ΕΦΗΜΕΡΙΣ ΤΗΣ ΚΥΒΕΡΝΗΣΕΩΣ

Αριθ. 9699/03/566

Τροποποίηση του ρυμοτομικού σχεδίου Κυπαρισσίας στο χώρο Γυμνασίου ως προς την μετατόπιση των ρυμοτομικών γραμμών βορείως του χώρου που στεγάζει το Γυμνάσιο - Λύκειο.

ΤΟΠΟΓΡΑΦΙΚΟ ΔΙΑΓΡΑΜΜΑΤΡΟΠΟΠΟΙΗΣΗΣ ΡΥΜΟΤΟΜΙΚΟΥ ΣΧΕΔΙΟΥ ΠΟΛΕΩΣ
ΚΥΠΑΡΙΣΣΙΑΣΣΤΗΝ ΔΗΜ. ΟΔΟ ΒΟΡΕΙΩΣ ΤΟΥ ΧΩΡΟΥ ΓΥΜΝΑΣΙΟΥ
ΚΛΙΜΑΞ 1:500**ΥΠΟΜΝΗΜΑ**

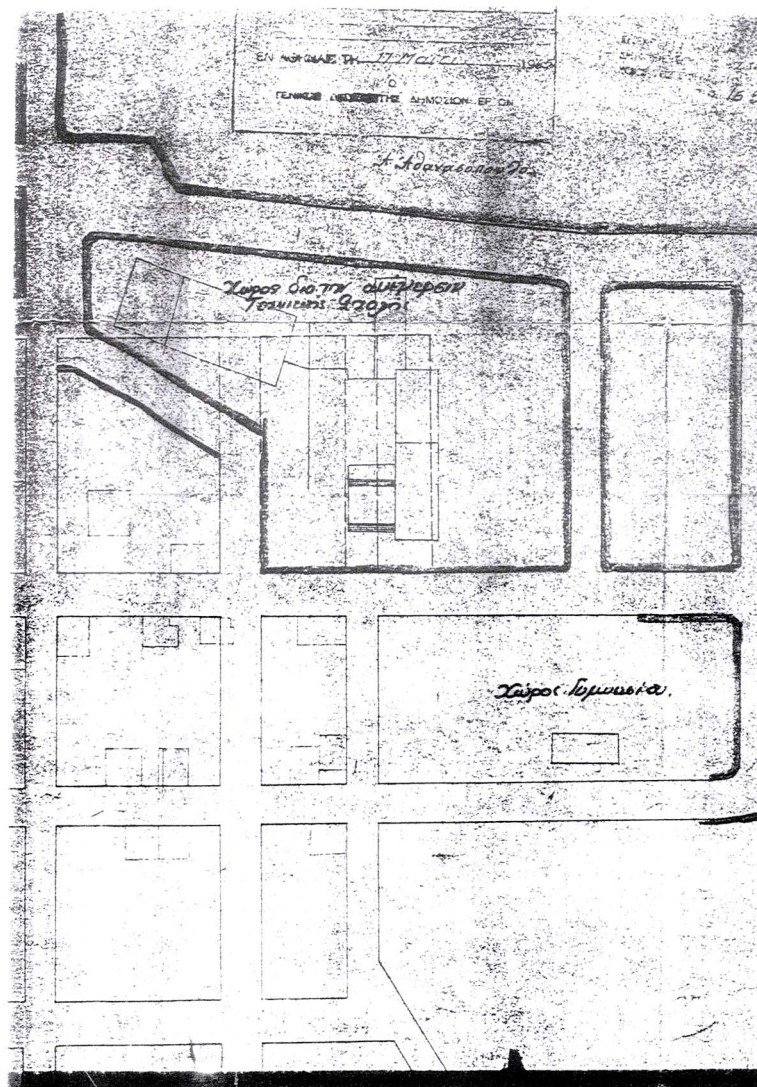
Την τροποποίηση του Ρ.Σ. Σχεδίου Κυπαρισσίας βορείως του χώρου Γυμνασίου και συγκεκριμένα την μετατόπιση της οδού βορείως του Ο.Τ. στο οποίο στεγάζεται το Γυμνάσιο - Λύκειο κατά τέτοιο τρόπο ώστε να συμπίπτει με την κατάσταση που επικρατεί εν τοις πράγμασι σύμφωνα με το συνημμένο τοπογραφικό διάγραμμα.

Με την προτεινόμενη τροποποίηση δεν έχουμε μείωση της συνολικής επιφάνειας κοινόχρηστων, κοινωφελών χώρων και εύρους οδών.

- Η οικ. Γρ. (Α-Β-Γ-Δ) συμπίπτει με την εφαιπτομένη στα πρόσωπα των οικοδομών 16, 17 και 5.
- Η οικ. Γρ. (Ε-Ζ-Η-Θ) συμπίπτει με την εφαιπτομένη στα πρόσωπα των οικοδομών 6 και 7 και είναι παράλληλη στην (Α-Β-Γ-Δ) σε απόσταση 13,00 μ.
- Η οικ. Γρ. (Ι-Κ-Λ-Σ) συμπίπτει με την εφαιπτομένη στα πρόσωπα των οικοδομών 19 και 3.
- Η οικ. Γρ. (Ν-Υ) είναι παράλληλη στην (Ι-Κ-Λ-Σ) σε απόσταση 10,00 μ.
- Η οικ. Γρ. (Ρ-Θ-Δ-Τ) συμπίπτει με την εφαιπτομένη στα πρόσωπα των οικοδομών 9, 8, 1 και 2.
- Η οικ. Γρ. (Π-Η-Γ-Λ) συμπίπτει με την εφαιπτομένη στα πρόσωπα των οικοδομών 10, 6, 5 και 3.
- Η οικ. Γρ. (Ο-Ζ-Β-Κ) συμπίπτει με την εφαιπτομένη στα πρόσωπα των οικοδομών 11, 12 και 13 και είναι παράλληλη στην (Π-Η-Γ-Λ) σε απόσταση 11,90 μ.
- Η οικ. Γρ. (Σ-Τ) είναι η ευθεία που ενώνει τα σημεία Σ και Τ.
(Λ-Σ) = 14,50 μ.
(Δ-Τ) = 23,50 μ.
- Η οικ. Γρ. (Υ-Φ) είναι παράλληλη στην (Σ-Τ) σε απόσταση 10,00 μ.
